## Korekta produktu – VITEK® 2 Software wersja 6.01

FSCA – 1782 - VITEK® 2 (6.01 Software) błędna interpretacja kodów antybiotyków wysyłanych do LIS

### Instrukcja do modyfikacji kodów antybiotyków w BCI

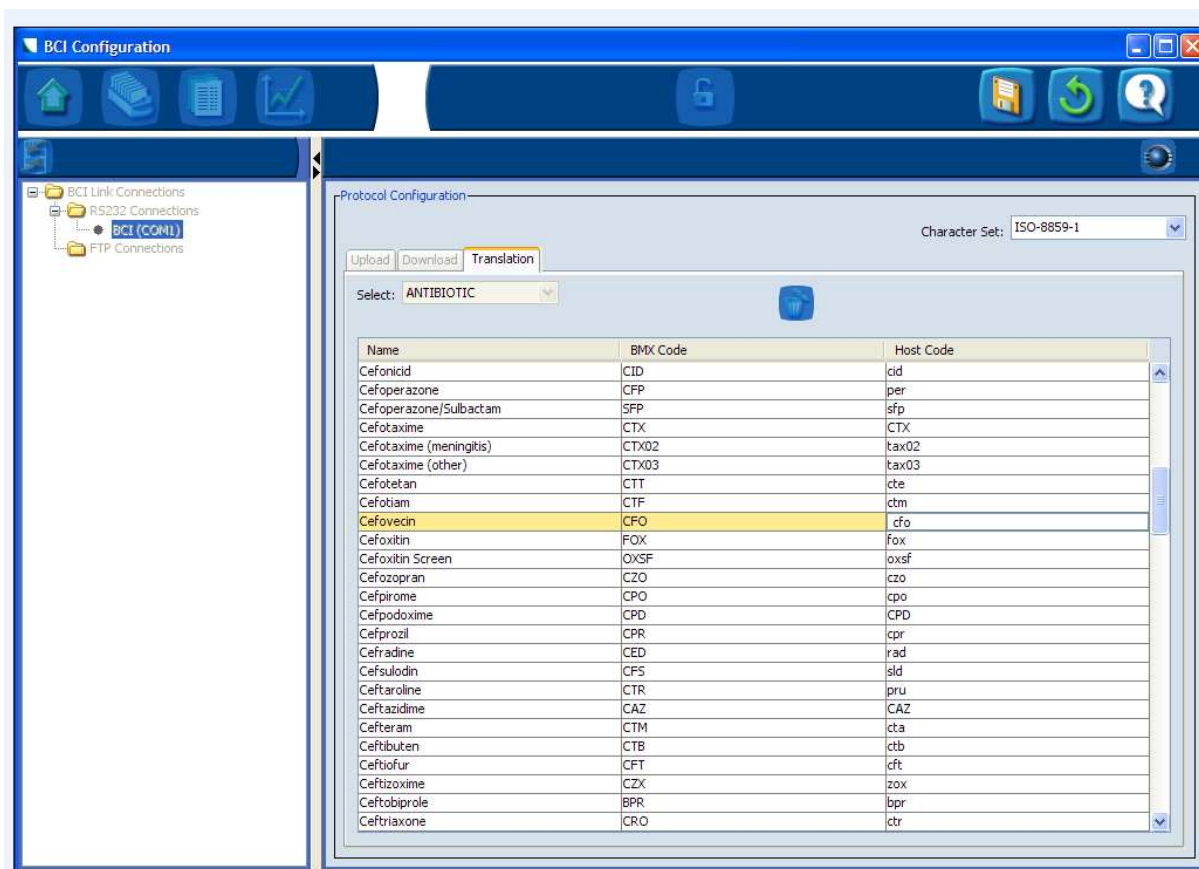
5. W liście antybiotyków znajdź i zaznacz, Cefovecin. Host Code - "ctl" nie jest właściwym kodem i należy go zmienić .

6. W celu modyfikacji Host Code, kliknij dwukrotnie na komórkę “ctl” ; Usuń Host Code “ctl” używając klawisza funkcyjnego Backspace i wprowadź właściwy Host Code w komórce. Prawidłowy Host Code dla Cefovecin to “cfo”.
7. Kliknij na ikonę dyskietka w celu zapamiętania dokonanej modyfikacji.

8. Proszę powtórzyć powyższe postępowanie dla Prulifloxacin (prawidłowy Host Code to “pru”) oraz Ceftaroline (prawidłowy Host Code to “ctl”).
9. Po dokonanych zmianach w konfiguracji należy je zapamiętać, kliknąc na kłódkę w celu jej zamknięcia i wyjść z BCI Configuration.
